## Tilsynsrapport til offentliggørelse

Virksomheder  
J.nr. MST-1272-01975  
Ref. LOBMA/inlth  
Dato: 2-11-2018

Virksomhedens navn	Randers Affaldsterminal
Virksomhedens adresse	Romalt Boulevard 64, 8960 Randers SØ
CVR nummer	29189668
Virksomhedstype	5.4 Deponeringsanlæg >10 t/dag eller kap. >25.000 t
Tidspunkt for tilsynet	11. sep. 2018
Baggrunden for tilsynet	Basistilsyn og kampagnetilsyn med grundvandsboringer samt test af brug af droner i forbindelse med fysiske tilsyn
Varsling af tilsynet	27-02-2018
Deltagere fra virksomheden	Søren Kristiansen (miljøkoordinator), Allan Asp Poulsen (driftsleder), Nils Tougaard (teamleder), Knud Birk(anlægskoordinator), Camilla Ytrup Nørlem (praktikant)
Tilsynet udført af	Louise Bjerregaard Madsen
Tilsynet omfattede	Kontrol med grundvandsboringer, oplag, modtagerkontrol på deponiet, belægninger, status for drift af recirkulationsanlæg
Materiale udleveret	Oversigtskort med placering af olieudskillere blev udleveret på selve tilsynet.

**Figur 15 Beskadiget belægning og lunger i komposteringspladsens belægning.**

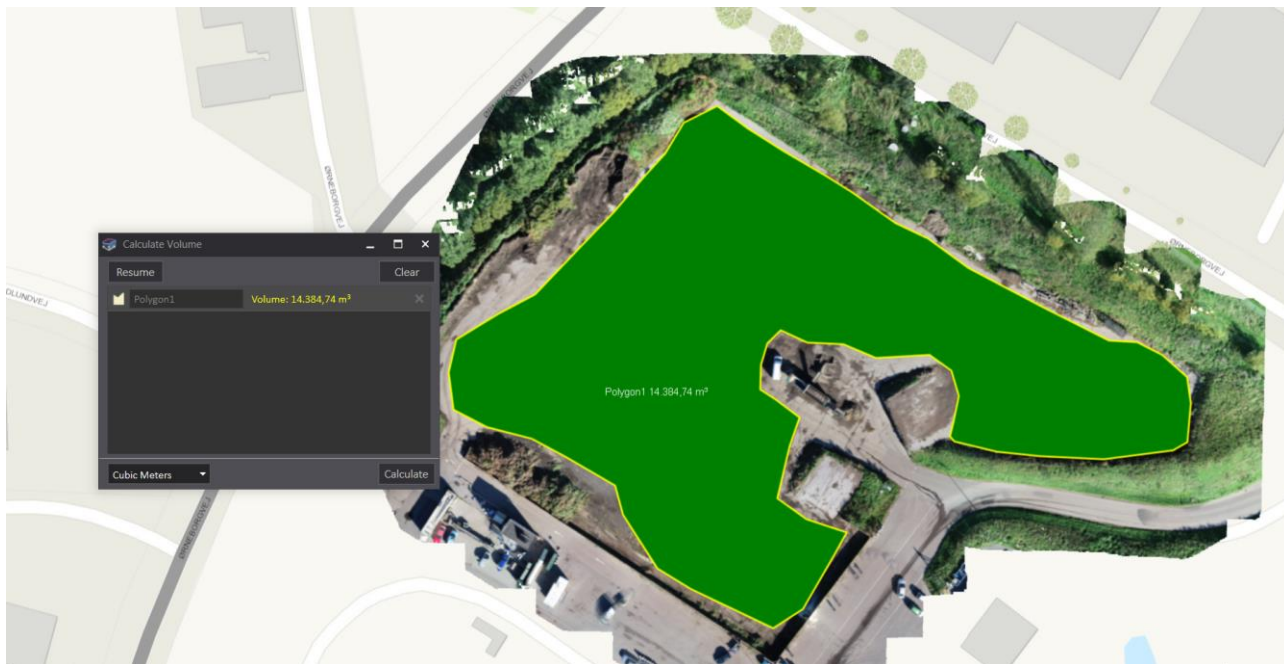
Der blev flere steder konstateret større skader i belægningen på komposteringspladsen. Der var en tendens til, at skaderne var placeret i overgangen mellem belægningen med hældning og den flade del af belægning. Der er håndhævet i forhold hertil i brev med indskærpelser.
